セーフティノーツ

free*spee 式 2.0 スピードバーに関して

写真 1

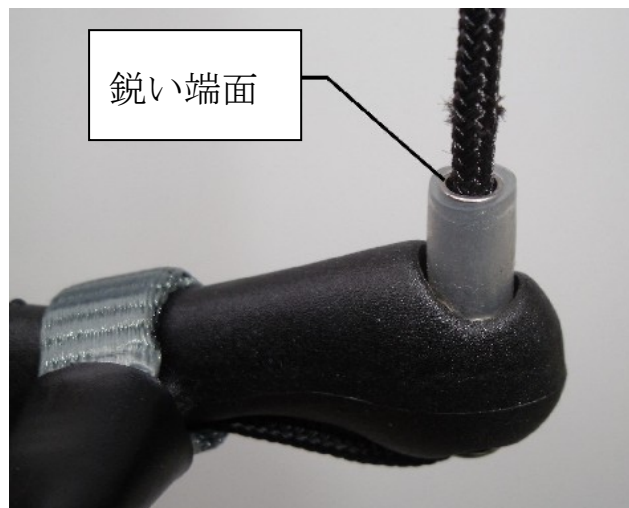
この勧告は、モデル名が free*spee と呼ばれる、バーのアクセルラインとの結合部にステンレスのチャンネルを使って製造されたおよそ 50 個のスピードバーに適用される（写真 1 参照）。このバージョンのスピードバーは free*spee GbR 社により 2009 年 10 月に、主に Tegelberg の Free Flight トレード・フェアにおいてのみ販売された。

スピードバーに取り付けられたステンレス製チャンネルに、製造後も鋭い端面が残っていた可能性がある。これがアクセルラインの摩耗を促進し、早い破損をもたらした。

free*spee GbR 社は、上記スピードバーを使用している全てのパイロットにアクセルラインの摩耗をチェックするよう勧告する。ラインが破損していた場合は、スピードバーを交換しなければならない。ステンレス製チャンネルに鋭い端面が存在していたときは、同様にスピードバーを交換しなければならない。

free*spee GbR 社は、全てのパイロットにこのモデルのスピードバーを他のものに交換することを勧告する。
